Trækkrøg

Sender Ltr: C. P. D. D. 200-219, 228-230.

Kjøbenhavn, Februar 1907.

De danske Statsbaner.

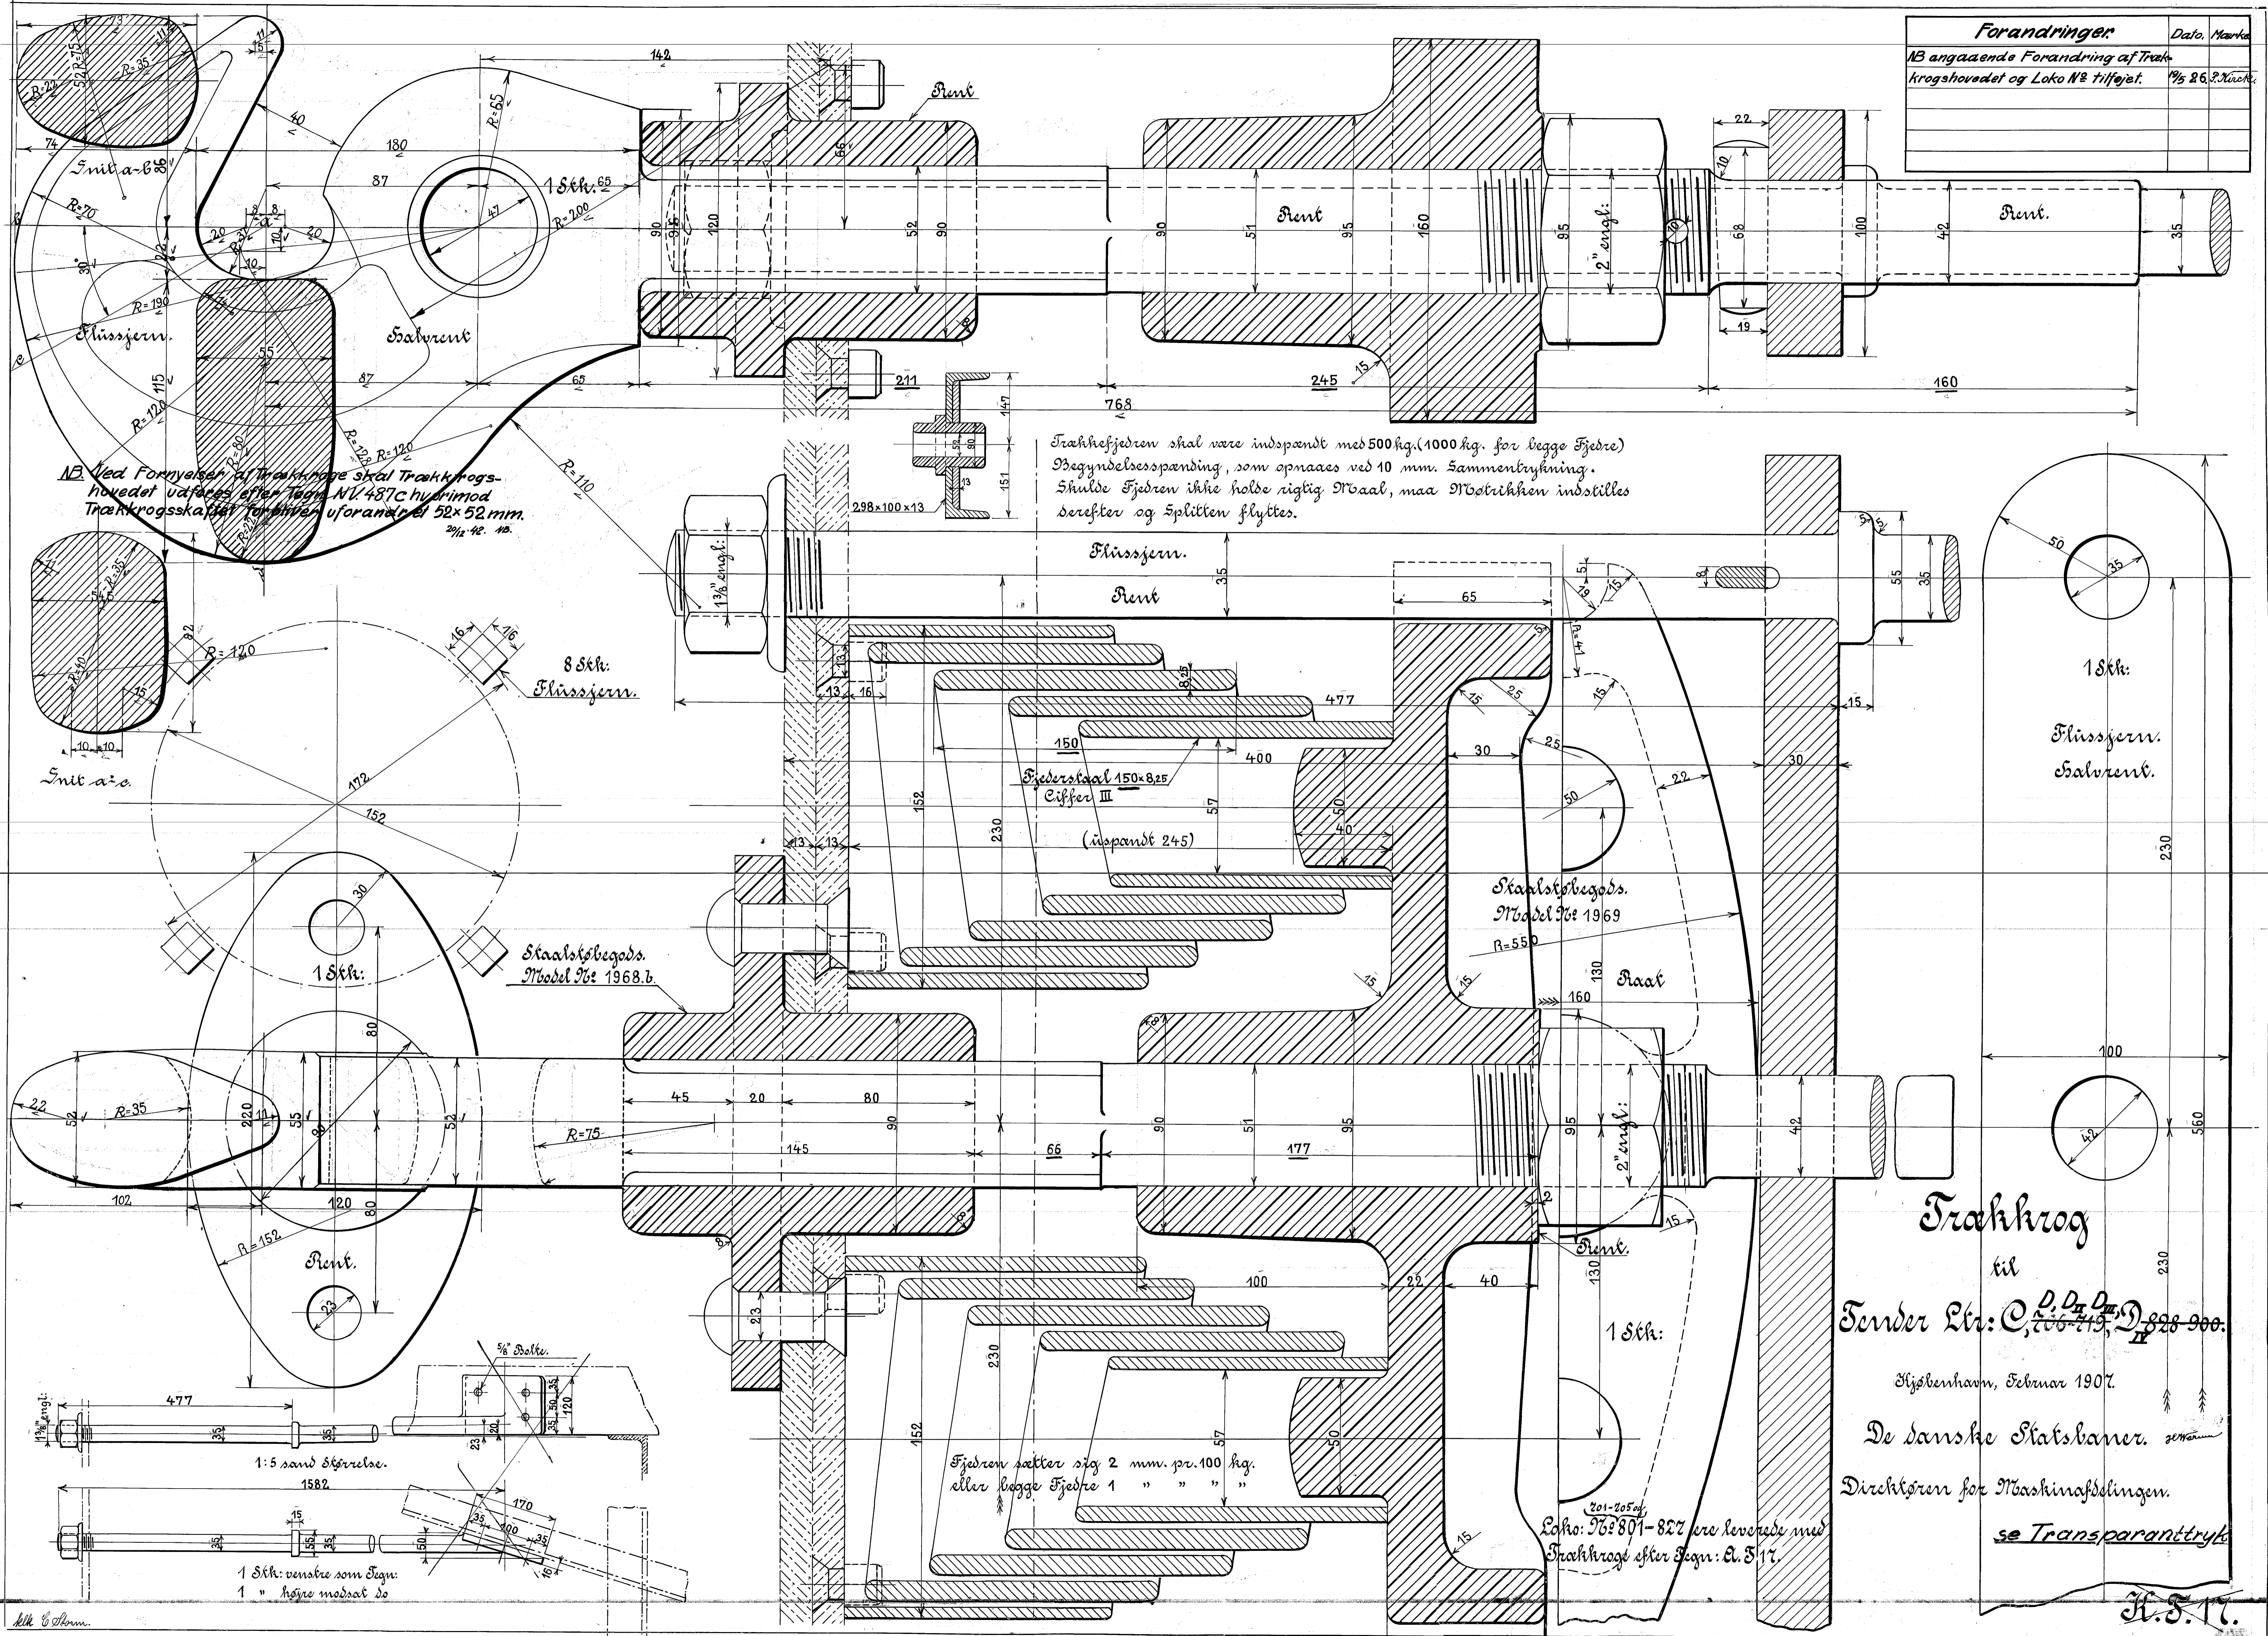
Forandringer	Date	Mark
NB angaaende Forandring af Træk- krogshovedet og Loko N ^o tilføjet.	19/5 26. 1907.

NB Ved Fornyetelse af Trækkrøge skal Trækkrøgshovedet udføres efter Tegning N^o 487C i modsætning mod Trækkrøgsskallen for hvilken uforandret 52x52 mm.
21/12 1907.
